日本原燃株式会社再処理事業所 廃棄物管理事業変更許可申請に関する 審査(案)の概要

原子力規制庁

日本原燃廃棄物管理施設の審査の経緯

【PS検層結果(東西(EW-2)断面例)と解放基盤表面】 代表地盤観測点(中央)

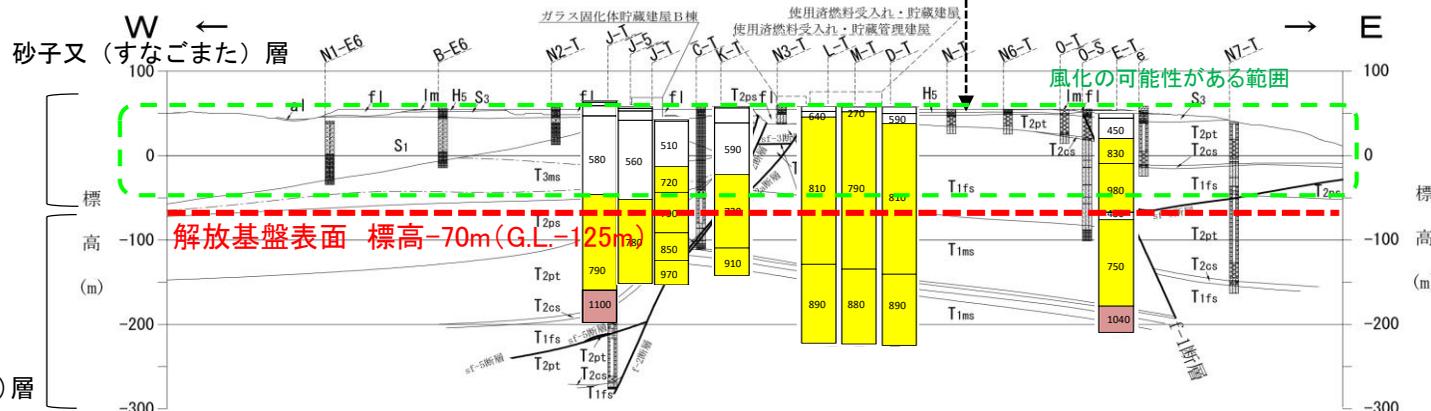
- 基準地震動を設定する解放基盤表面については、敷地内で実施した地表地質調査、ボーリング調査及びPS検層の結果、新第三紀中新世の鷹架層(たかほこそう)中の標高-70mに設定した。

規制委員会は、必要な特性を有する硬質地盤の表面に解放基盤表面を設定していることから、事業許可基準規則に適合するものと判断した。

【震源として考慮する活断層の分布図】

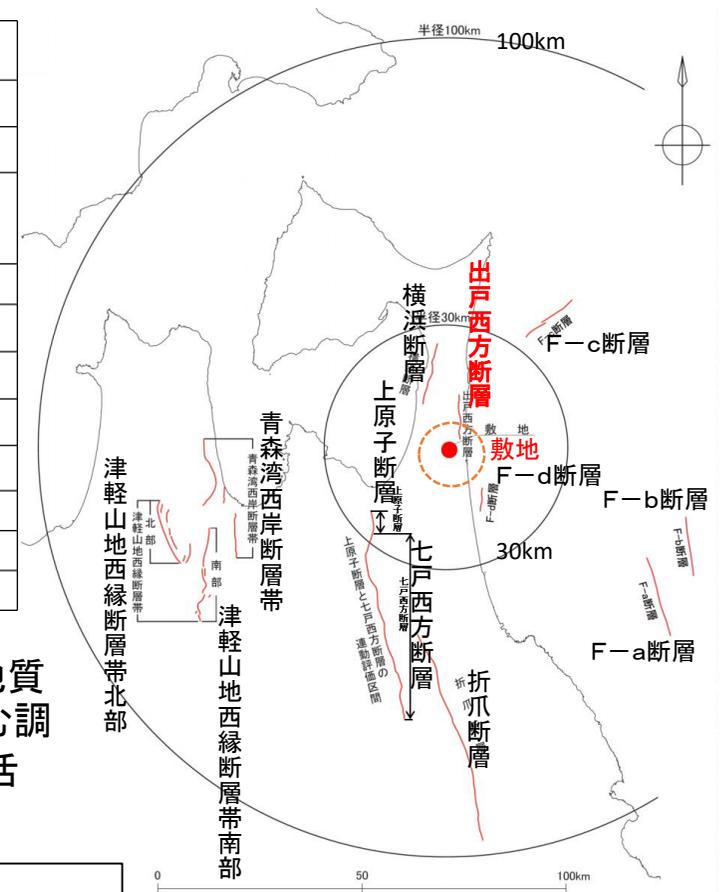
・敷地周辺及び敷地近傍では、産業技術総合研究所が発行している地質図、活断層研究会編(1991)、今泉ほか編(2018)等の文献調査を含む調査結果に基づき、震源として考慮する活断層を右図のとおり抽出し、活断層の位置、形状等々を評価した。

規制委員会は、適切な手法、範囲及び密度で調査を実施した上で、総合的に評価し、活断層の位置、形状等を明らかにしていることから、事業許可基準規則に適合するものと判断した。

【出戸西方断層の評価結果】

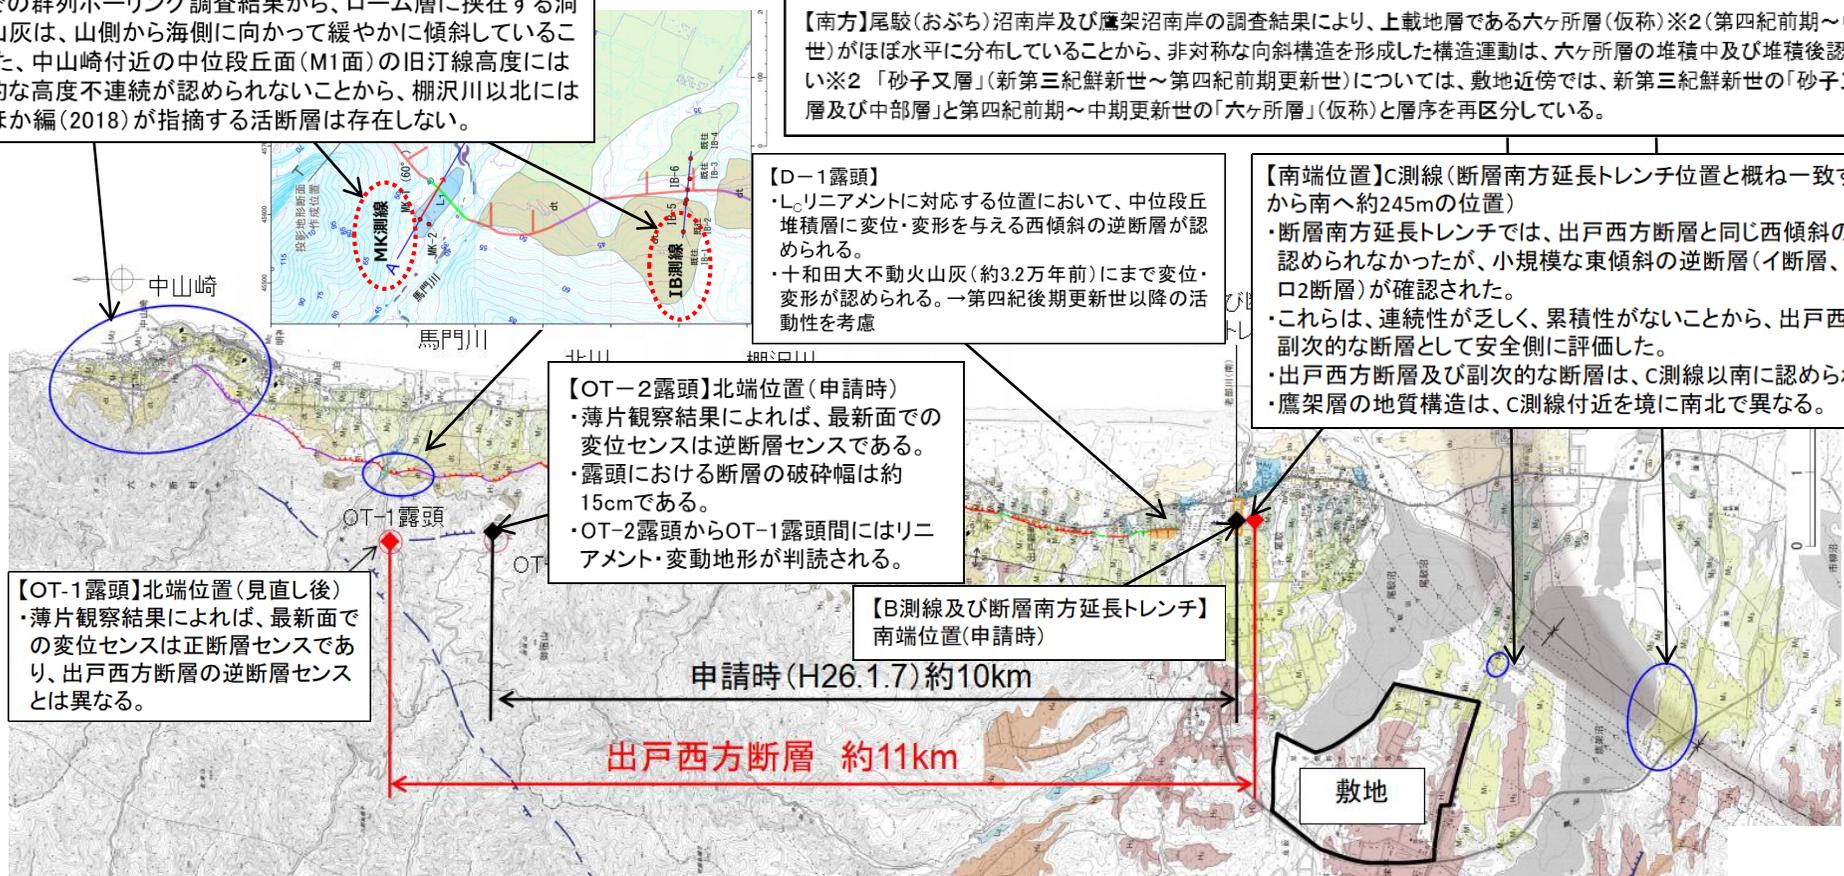
➤ 申請時は断層長さ約10kmとしていたが、原子力規制委員会の指摘を踏まえた追加調査等の結果、北端及び南端の位置を見直し(北端:OT-2露頭⇒OT-1露頭(OT-2露頭より北方約1.4km)/南端:B測線⇒C測線(断層南方延長トレンチより約245m)、断層長さ約11kmと再評価した。さらに、原子力規制委員会の指摘※1を踏まえ、断層北方(今泉ほか編(2018)が指摘する出戸西方断層の北方の活断層)及び敷地南方(向斜構造)において更なる追加調査を実施し、これまでの評価(断層長さ及び断層位置)に影響しないことを確認した。

【D-1露頭】
 ・L₁リニアメントに対応する位置において、中位段丘堆積層に変位・変形を与える西傾斜の逆断層が認められる。
 ・十和田大不動火山灰(約3.2万年前)にまで変位・変形が認められる。→第四紀後期更新世以降の活動性を考慮

【南端位置】C測線(断層南方延長トレンチ位置と概ね一致するB測線から南へ約245mの位置)
 ・断層南方延長トレンチでは、出戸西方断層と同じ西傾斜の逆断層は認められなかったが、小規模な東傾斜の逆断層(イ断層、ロ1断層、ロ2断層)が確認された。
 ・これらは、連続性が乏しく、累積性がないことから、出戸西方断層の副次的な断層として安全側に評価した。
 ・出戸西方断層及び副次的な断層は、C測線以南に認められない。
 ・鷹架層の地質構造は、C測線付近を境に南北で異なる。

【OT-2露頭】北端位置(申請時)
 ・薄片観察結果によれば、最新面での変位センスは逆断層センスである。
 ・露頭における断層の破砕幅は約15cmである。
 ・OT-2露頭からOT-1露頭間にはリニアメント・変動地形が判読される。

【OT-1露頭】北端位置(見直し後)
 ・薄片観察結果によれば、最新面での変位センスは正断層センスであり、出戸西方断層の逆断層センスとは異なる。

- 断層長さについては、断層南方延長トレンチにおいて出戸西方断層と同様の西傾斜の逆断層は確認されないものの、小規模な東傾斜の逆断層が3条確認されたこと等も踏まえ、地表付近の個別の痕跡等のみにとらわれることなく、変位センスや地質構造等を総合的に検討して保守的に端部を評価し、約11kmとしていること
- 今泉ほか編(2018)が指摘する出戸西方断層の北方の活断層については、ボーリング調査等のデータ拡充を行い、当該断層の存在を示唆する断層及び地質構造は存在しないと評価していること
- 出戸西方断層南方の向斜構造については、地表地質調査等のデータ拡充を行い、当該向斜構造を成す地層を不整合に覆う第四紀前期~中期更新世の六ヶ所層がほぼ水平に堆積していることから、六ヶ所層堆積中及びそれ以降の活動はないと評価していること
- その他、出戸西方断層は、海上音波探査等の結果から、海側等には連続しないことを確認していること

【南端の調査結果:断層南方延長トレンチ調査】

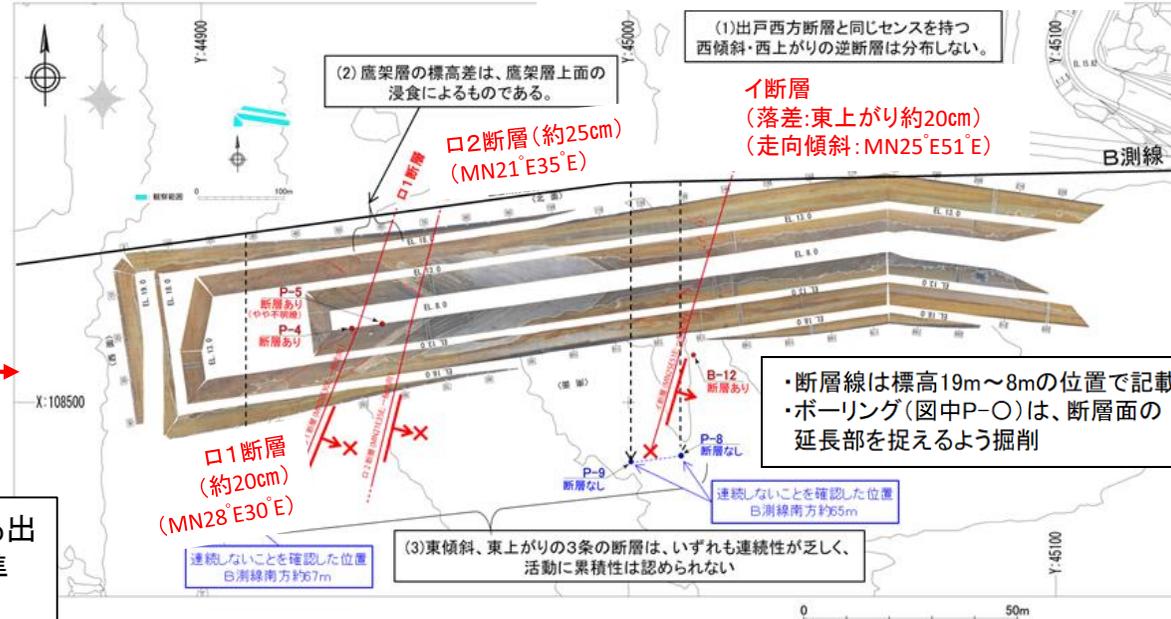
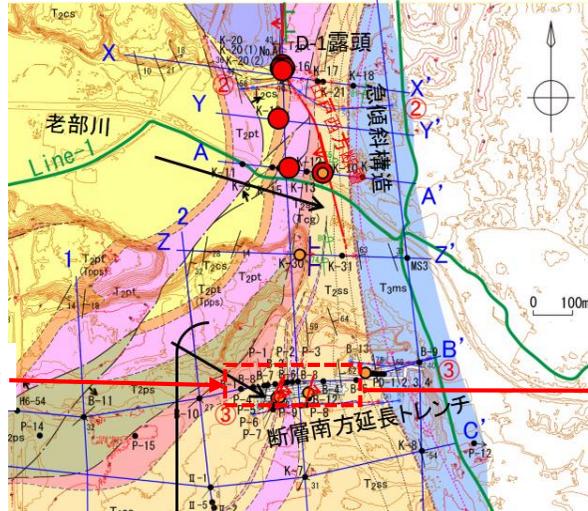
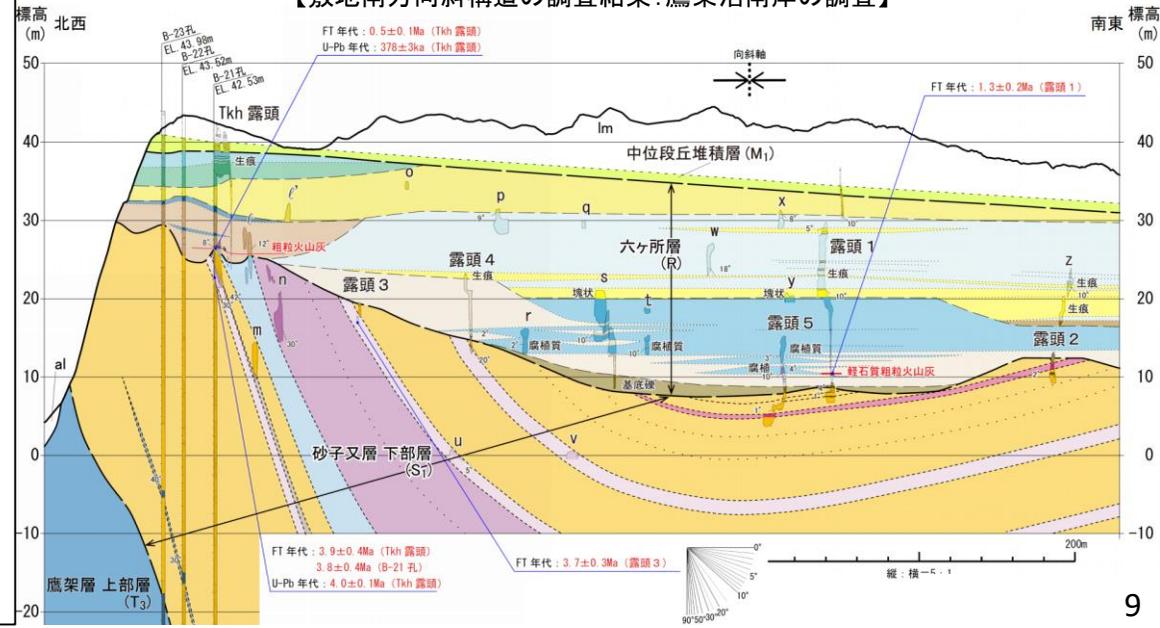
(1)出戸西方断層と同じセンスを持つ
西傾斜・西上がりの逆断層は分布しない。

(2) 鷹架層の標高差は、鷹架層上面の
浸食によるものである。

(3)東傾斜、東上がりの3条の断層は、いずれも連続性が乏しく、
活動に累積性は認められない

➤ 地震動評価①出戸西方断層による地震 (基準地震動として選定)

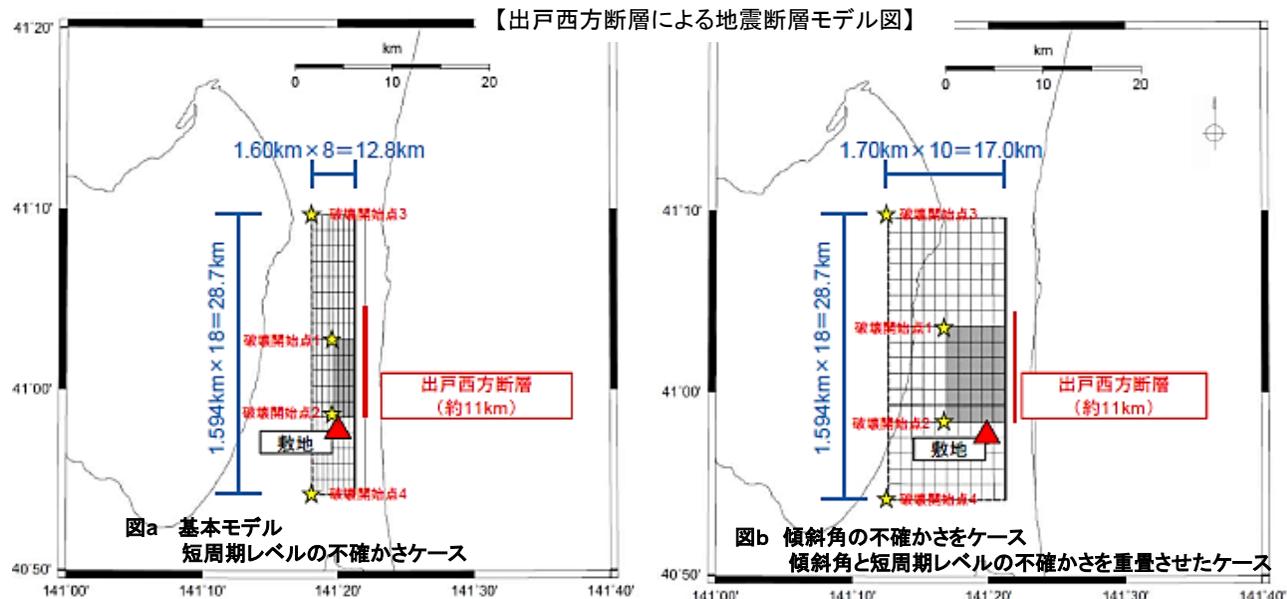
・原子力規制委員会の指摘を踏まえ、右表のとおり評価を見直した。

地震規模	不確かさケース
見直し前	Mw6.4($M_0=4.74 \times 10^{18}\text{Nm}$: 断層長さ22.8km)	短周期レベル(1.5倍) 断層傾斜角(45°)
見直し後	Mw6.5($M_0=7.51 \times 10^{18}\text{Nm}$: 断層長さ28.7km)	短周期レベル及び 断層傾斜角の重畳ケース を追加

- ・レシピ、地質調査等を踏まえ、震源モデル及び震源特性パラメータを設定するとともに、震源断層長さについては、孤立した短い活断層による地震の地震規模として Mw6.5 ($M_0=7.51 \times 10^{18}\text{Nm}$ 相当)となるように、断層幅を考慮して28.7kmと設定していること、また、敷地での地震動が大きくなるよう予め敷地に近い位置にアスペリティを配置した基本モデルを設定して適切に評価を実施していること
- ・短周期の地震動レベルを基本モデルの1.5倍とし、かつ、長周期の地震動レベルに影響のある地震モーメントが大きくなる傾斜角を45°としたケース等の不確かさを十分に考慮した評価を実施していること

➤ 地震動評価②2011年東北地方太平洋沖地震を踏まえた地震

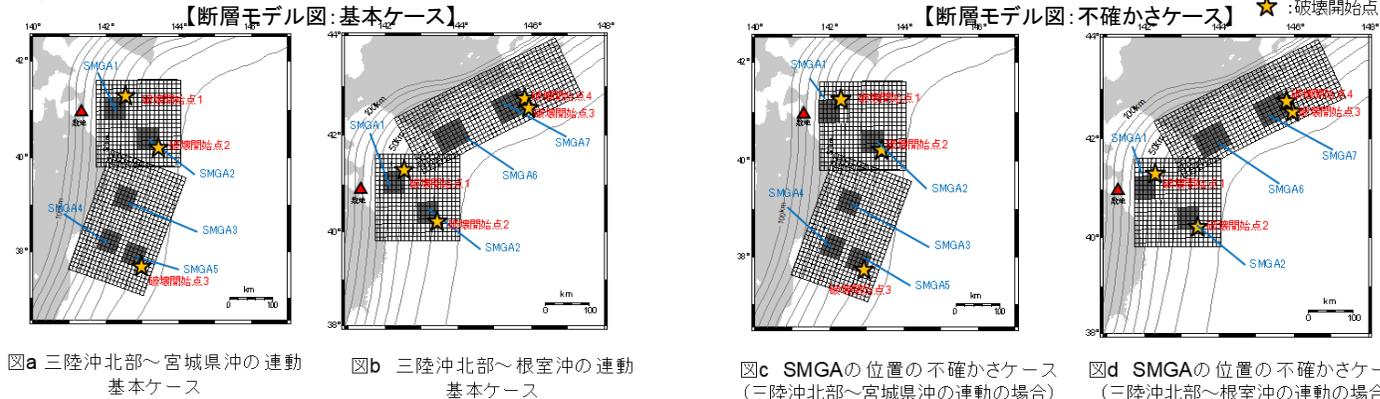
図a 三陸沖北部～宮城県沖の連動 基本ケース
 図b 三陸沖北部～根室沖の連動 基本ケース
 図c SMGAの位置の不確かさケース (三陸沖北部～宮城県沖の連動の場合)
 図d SMGAの位置の不確かさケース (三陸沖北部～根室沖の連動の場合)

- 2011年東北地方太平洋沖地震(Mw9.0)の知見を踏まえ、同等の規模の地震が敷地前面で発生するとして震源領域を設定していること
- 基本モデルにおいて、敷地前面のSMGA(強震動生成域)の短周期レベルは、1994年三陸はるか沖地震を上回るように、1978年宮城県沖地震を参考にして、他のSMGAの1.4倍(応力降下量34.5MPa)と大きく設定して予め不確かさを考慮していること
- 敷地に最も近いSMGAについて、敷地直近に移動させたケースについても設定し、不確かさを十分に考慮した評価を実施していること

➤ 地震動評価③想定海洋プレート内地震

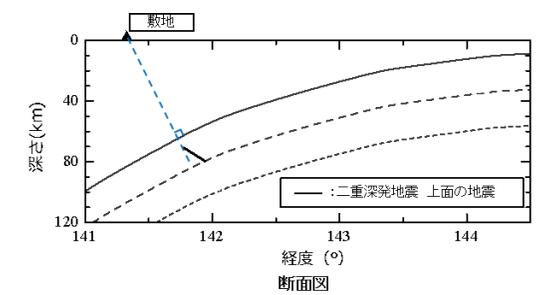
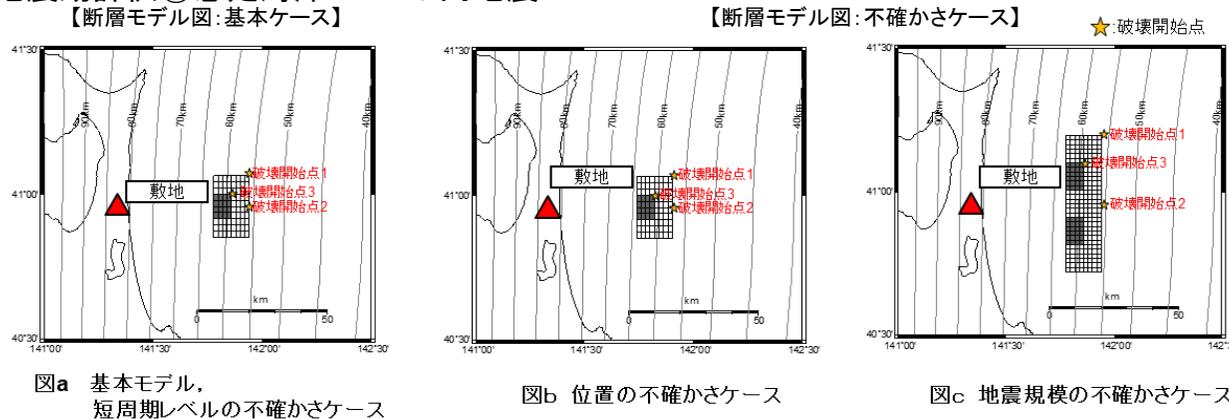
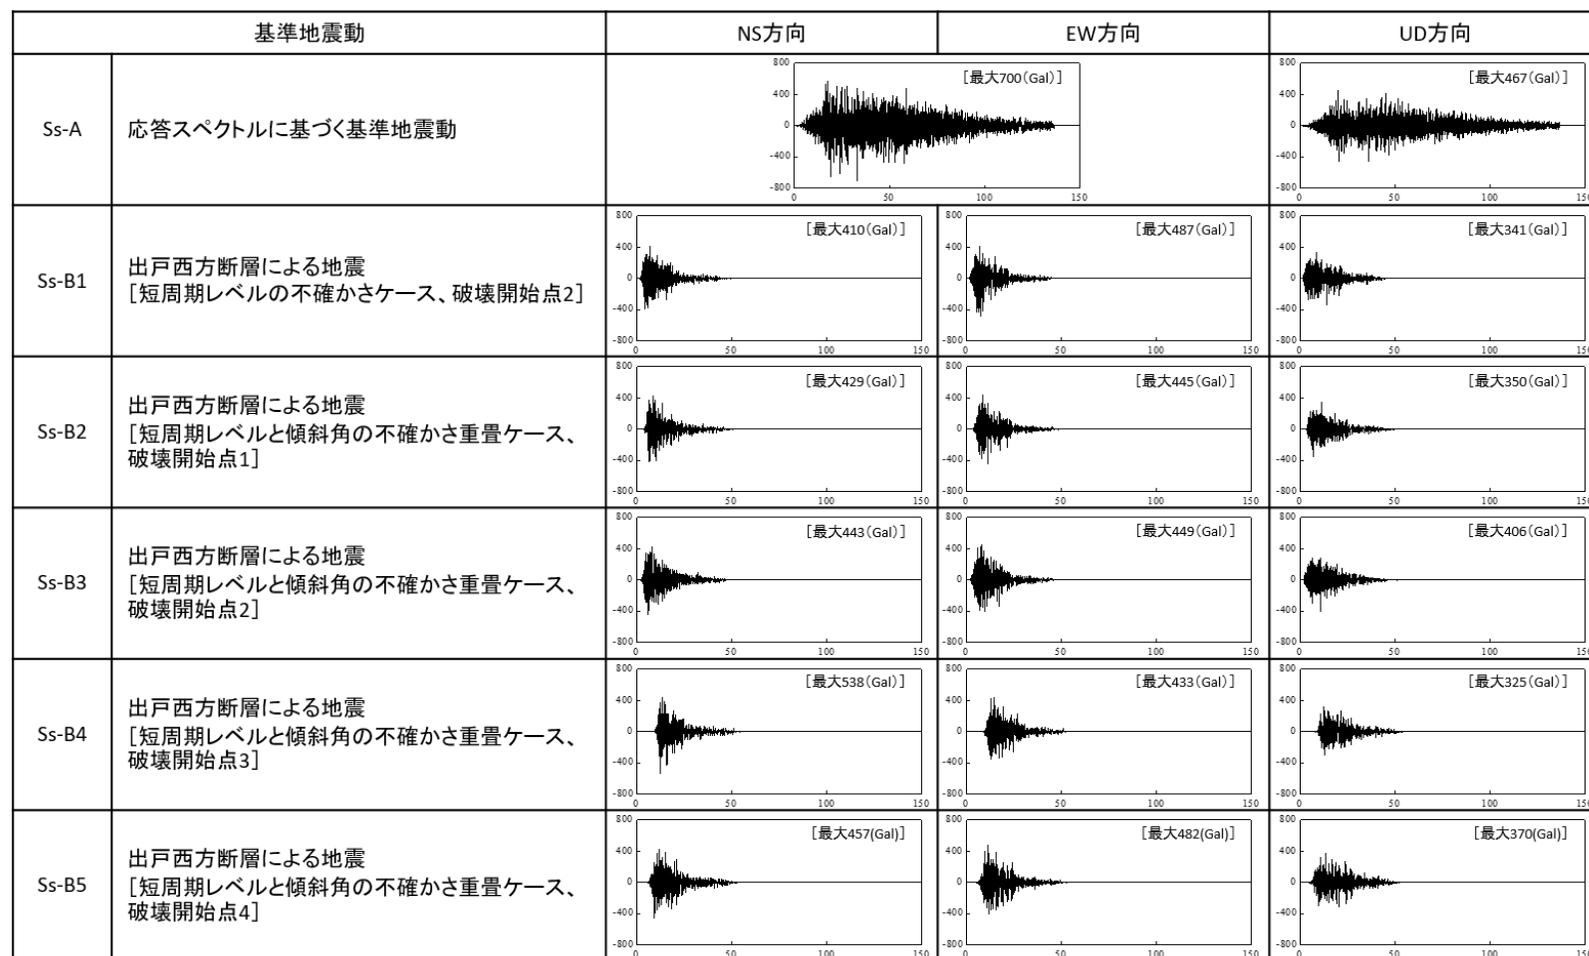
図a 基本モデル、短周期レベルの不確かさケース
 図b 位置の不確かさケース
 図c 地震規模の不確かさケース

- 2011年4月7日宮城県沖の地震(M7.2)と同規模の地震が敷地前面で発生するとして震源領域を設定していること
- 基本モデルにおいて、断層面の位置は、敷地前面の沈み込む海洋プレートと敷地との距離が最小となる位置の海洋性マントル内に設定して、予め不確かさを考慮していること
- 短周期レベルを1.5倍としたケース等、不確かさを十分に考慮したケースを実施していること

基準地震動の加速度時刻歴波形(1)(敷地ごとに震源を特定して策定する地震動の評価)

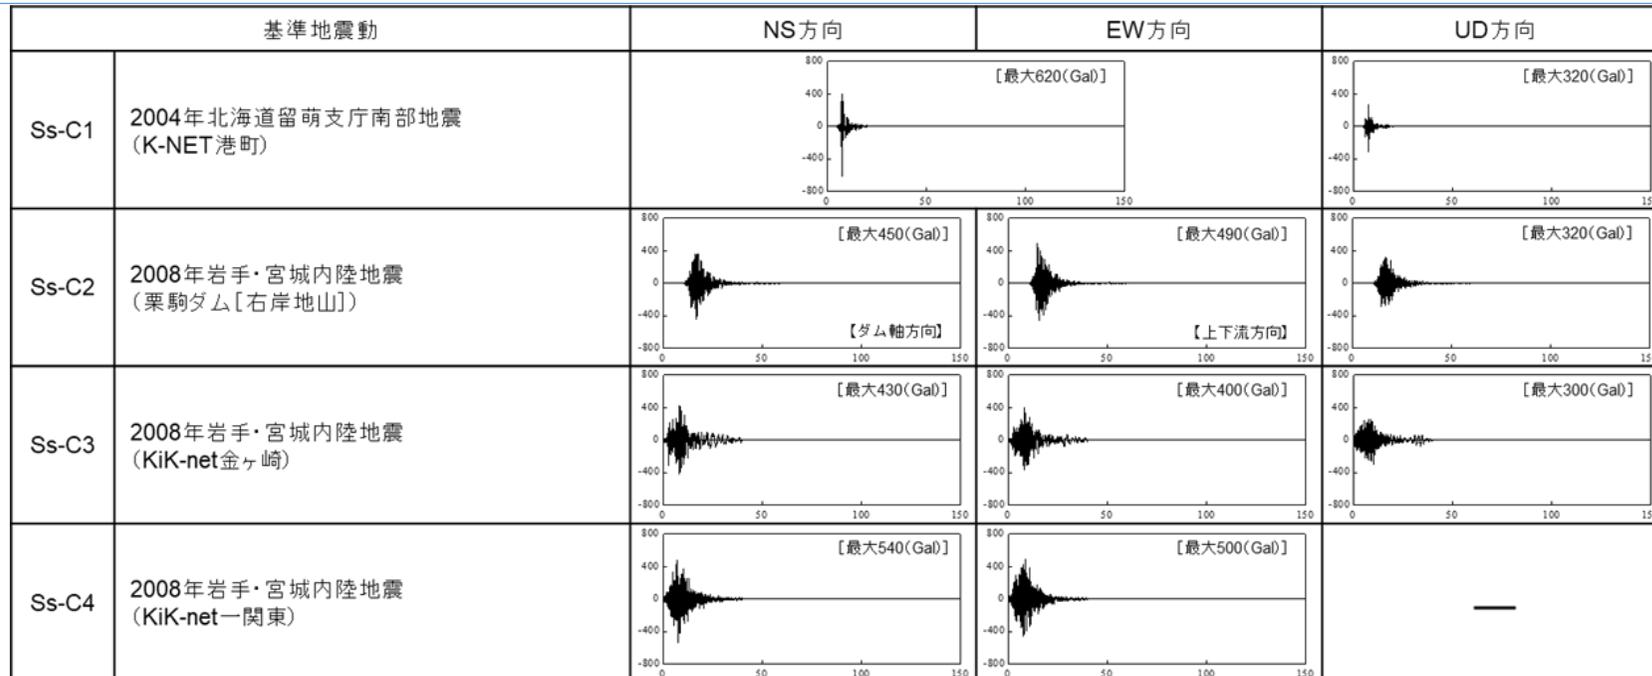
申請時 水平 600 gal
鉛直 400 gal

審査の過程で追加

規制委員会は、最新の科学的・技術的知見を踏まえ、各種の不確かさを十分に考慮して、敷地及び敷地周辺の地質・地質構造、地盤構造並びに地震活動等の地震学及び地震工学的見地から適切に基準地震動が策定されていることから、事業許可基準規則に適合するものと判断した。

基準地震動の加速度時刻歴波形(2) (震源を特定せず策定する地震動の評価)

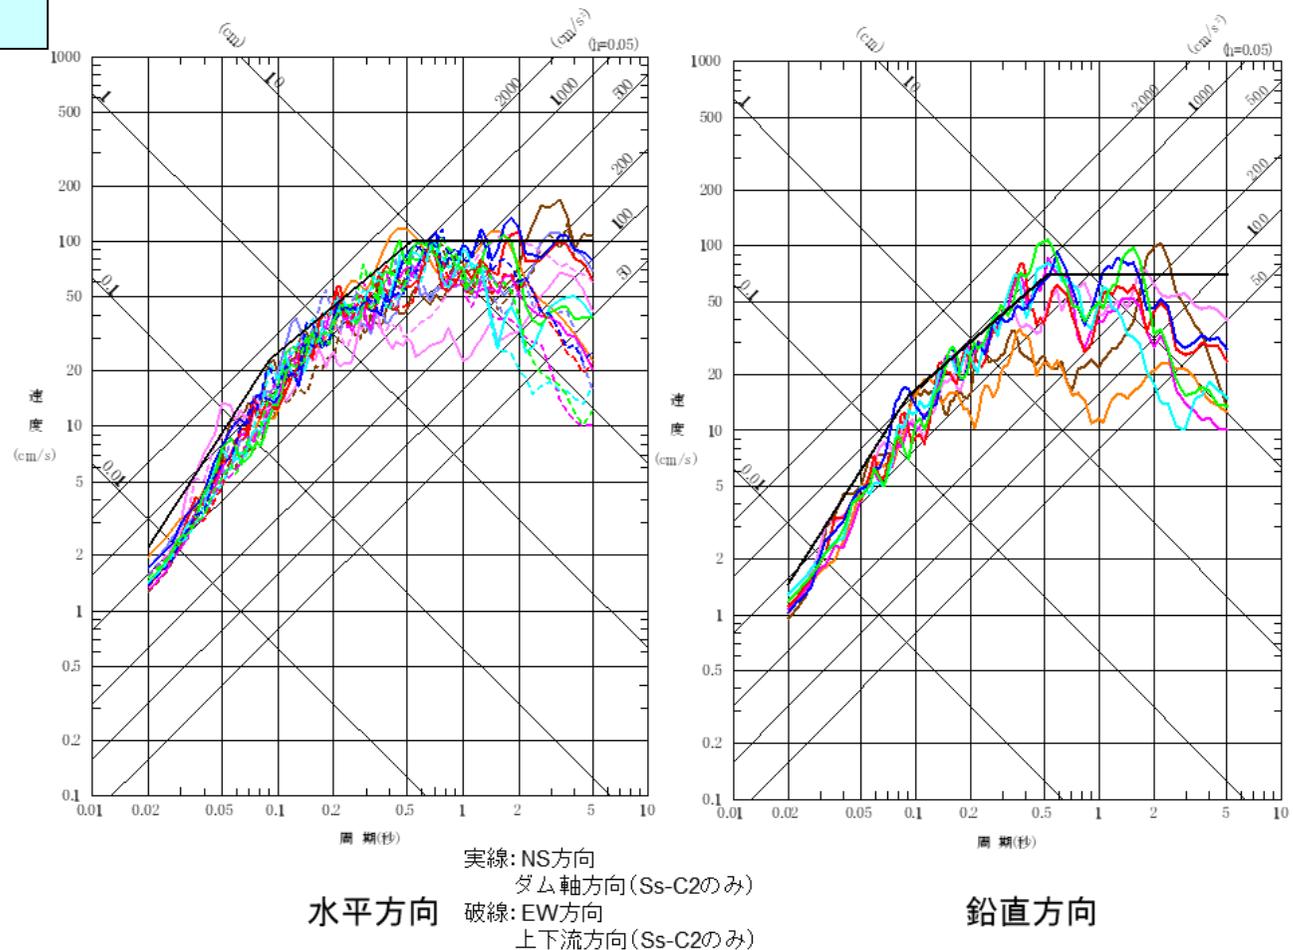
審査の過程で追加

- Mw6.5以上の地震:
 - ・2008年岩手・宮城内陸地震については、敷地近傍及び敷地周辺との地域性の違いを十分に評価したうえで、地質学的背景の一部に類似点が認められることから、観測記録収集対象とし、当該地震の震源近傍で取得された地震観測記録のうち、現時点において信頼性の高い基盤地震動が評価可能な栗駒ダム(右岸地山)、KiK-net金ヶ崎観測点及びKiK-net一関東観測点(水平方向のみ)の観測記録を選定し、これに保守性を考慮した地震動を採用していること
 - ・2000年鳥取県西部地震については、敷地近傍及び敷地周辺との地域性の違いを十分に評価したうえで、地質学的背景等が異なることから、観測記録収集対象外としていること
- Mw6.5未満の地震: 震源近傍における観測記録を精査して抽出された、2004年北海道留萌支庁南部地震による震源近傍の観測点における記録に各種の不確かさを考慮した地震動を採用していること
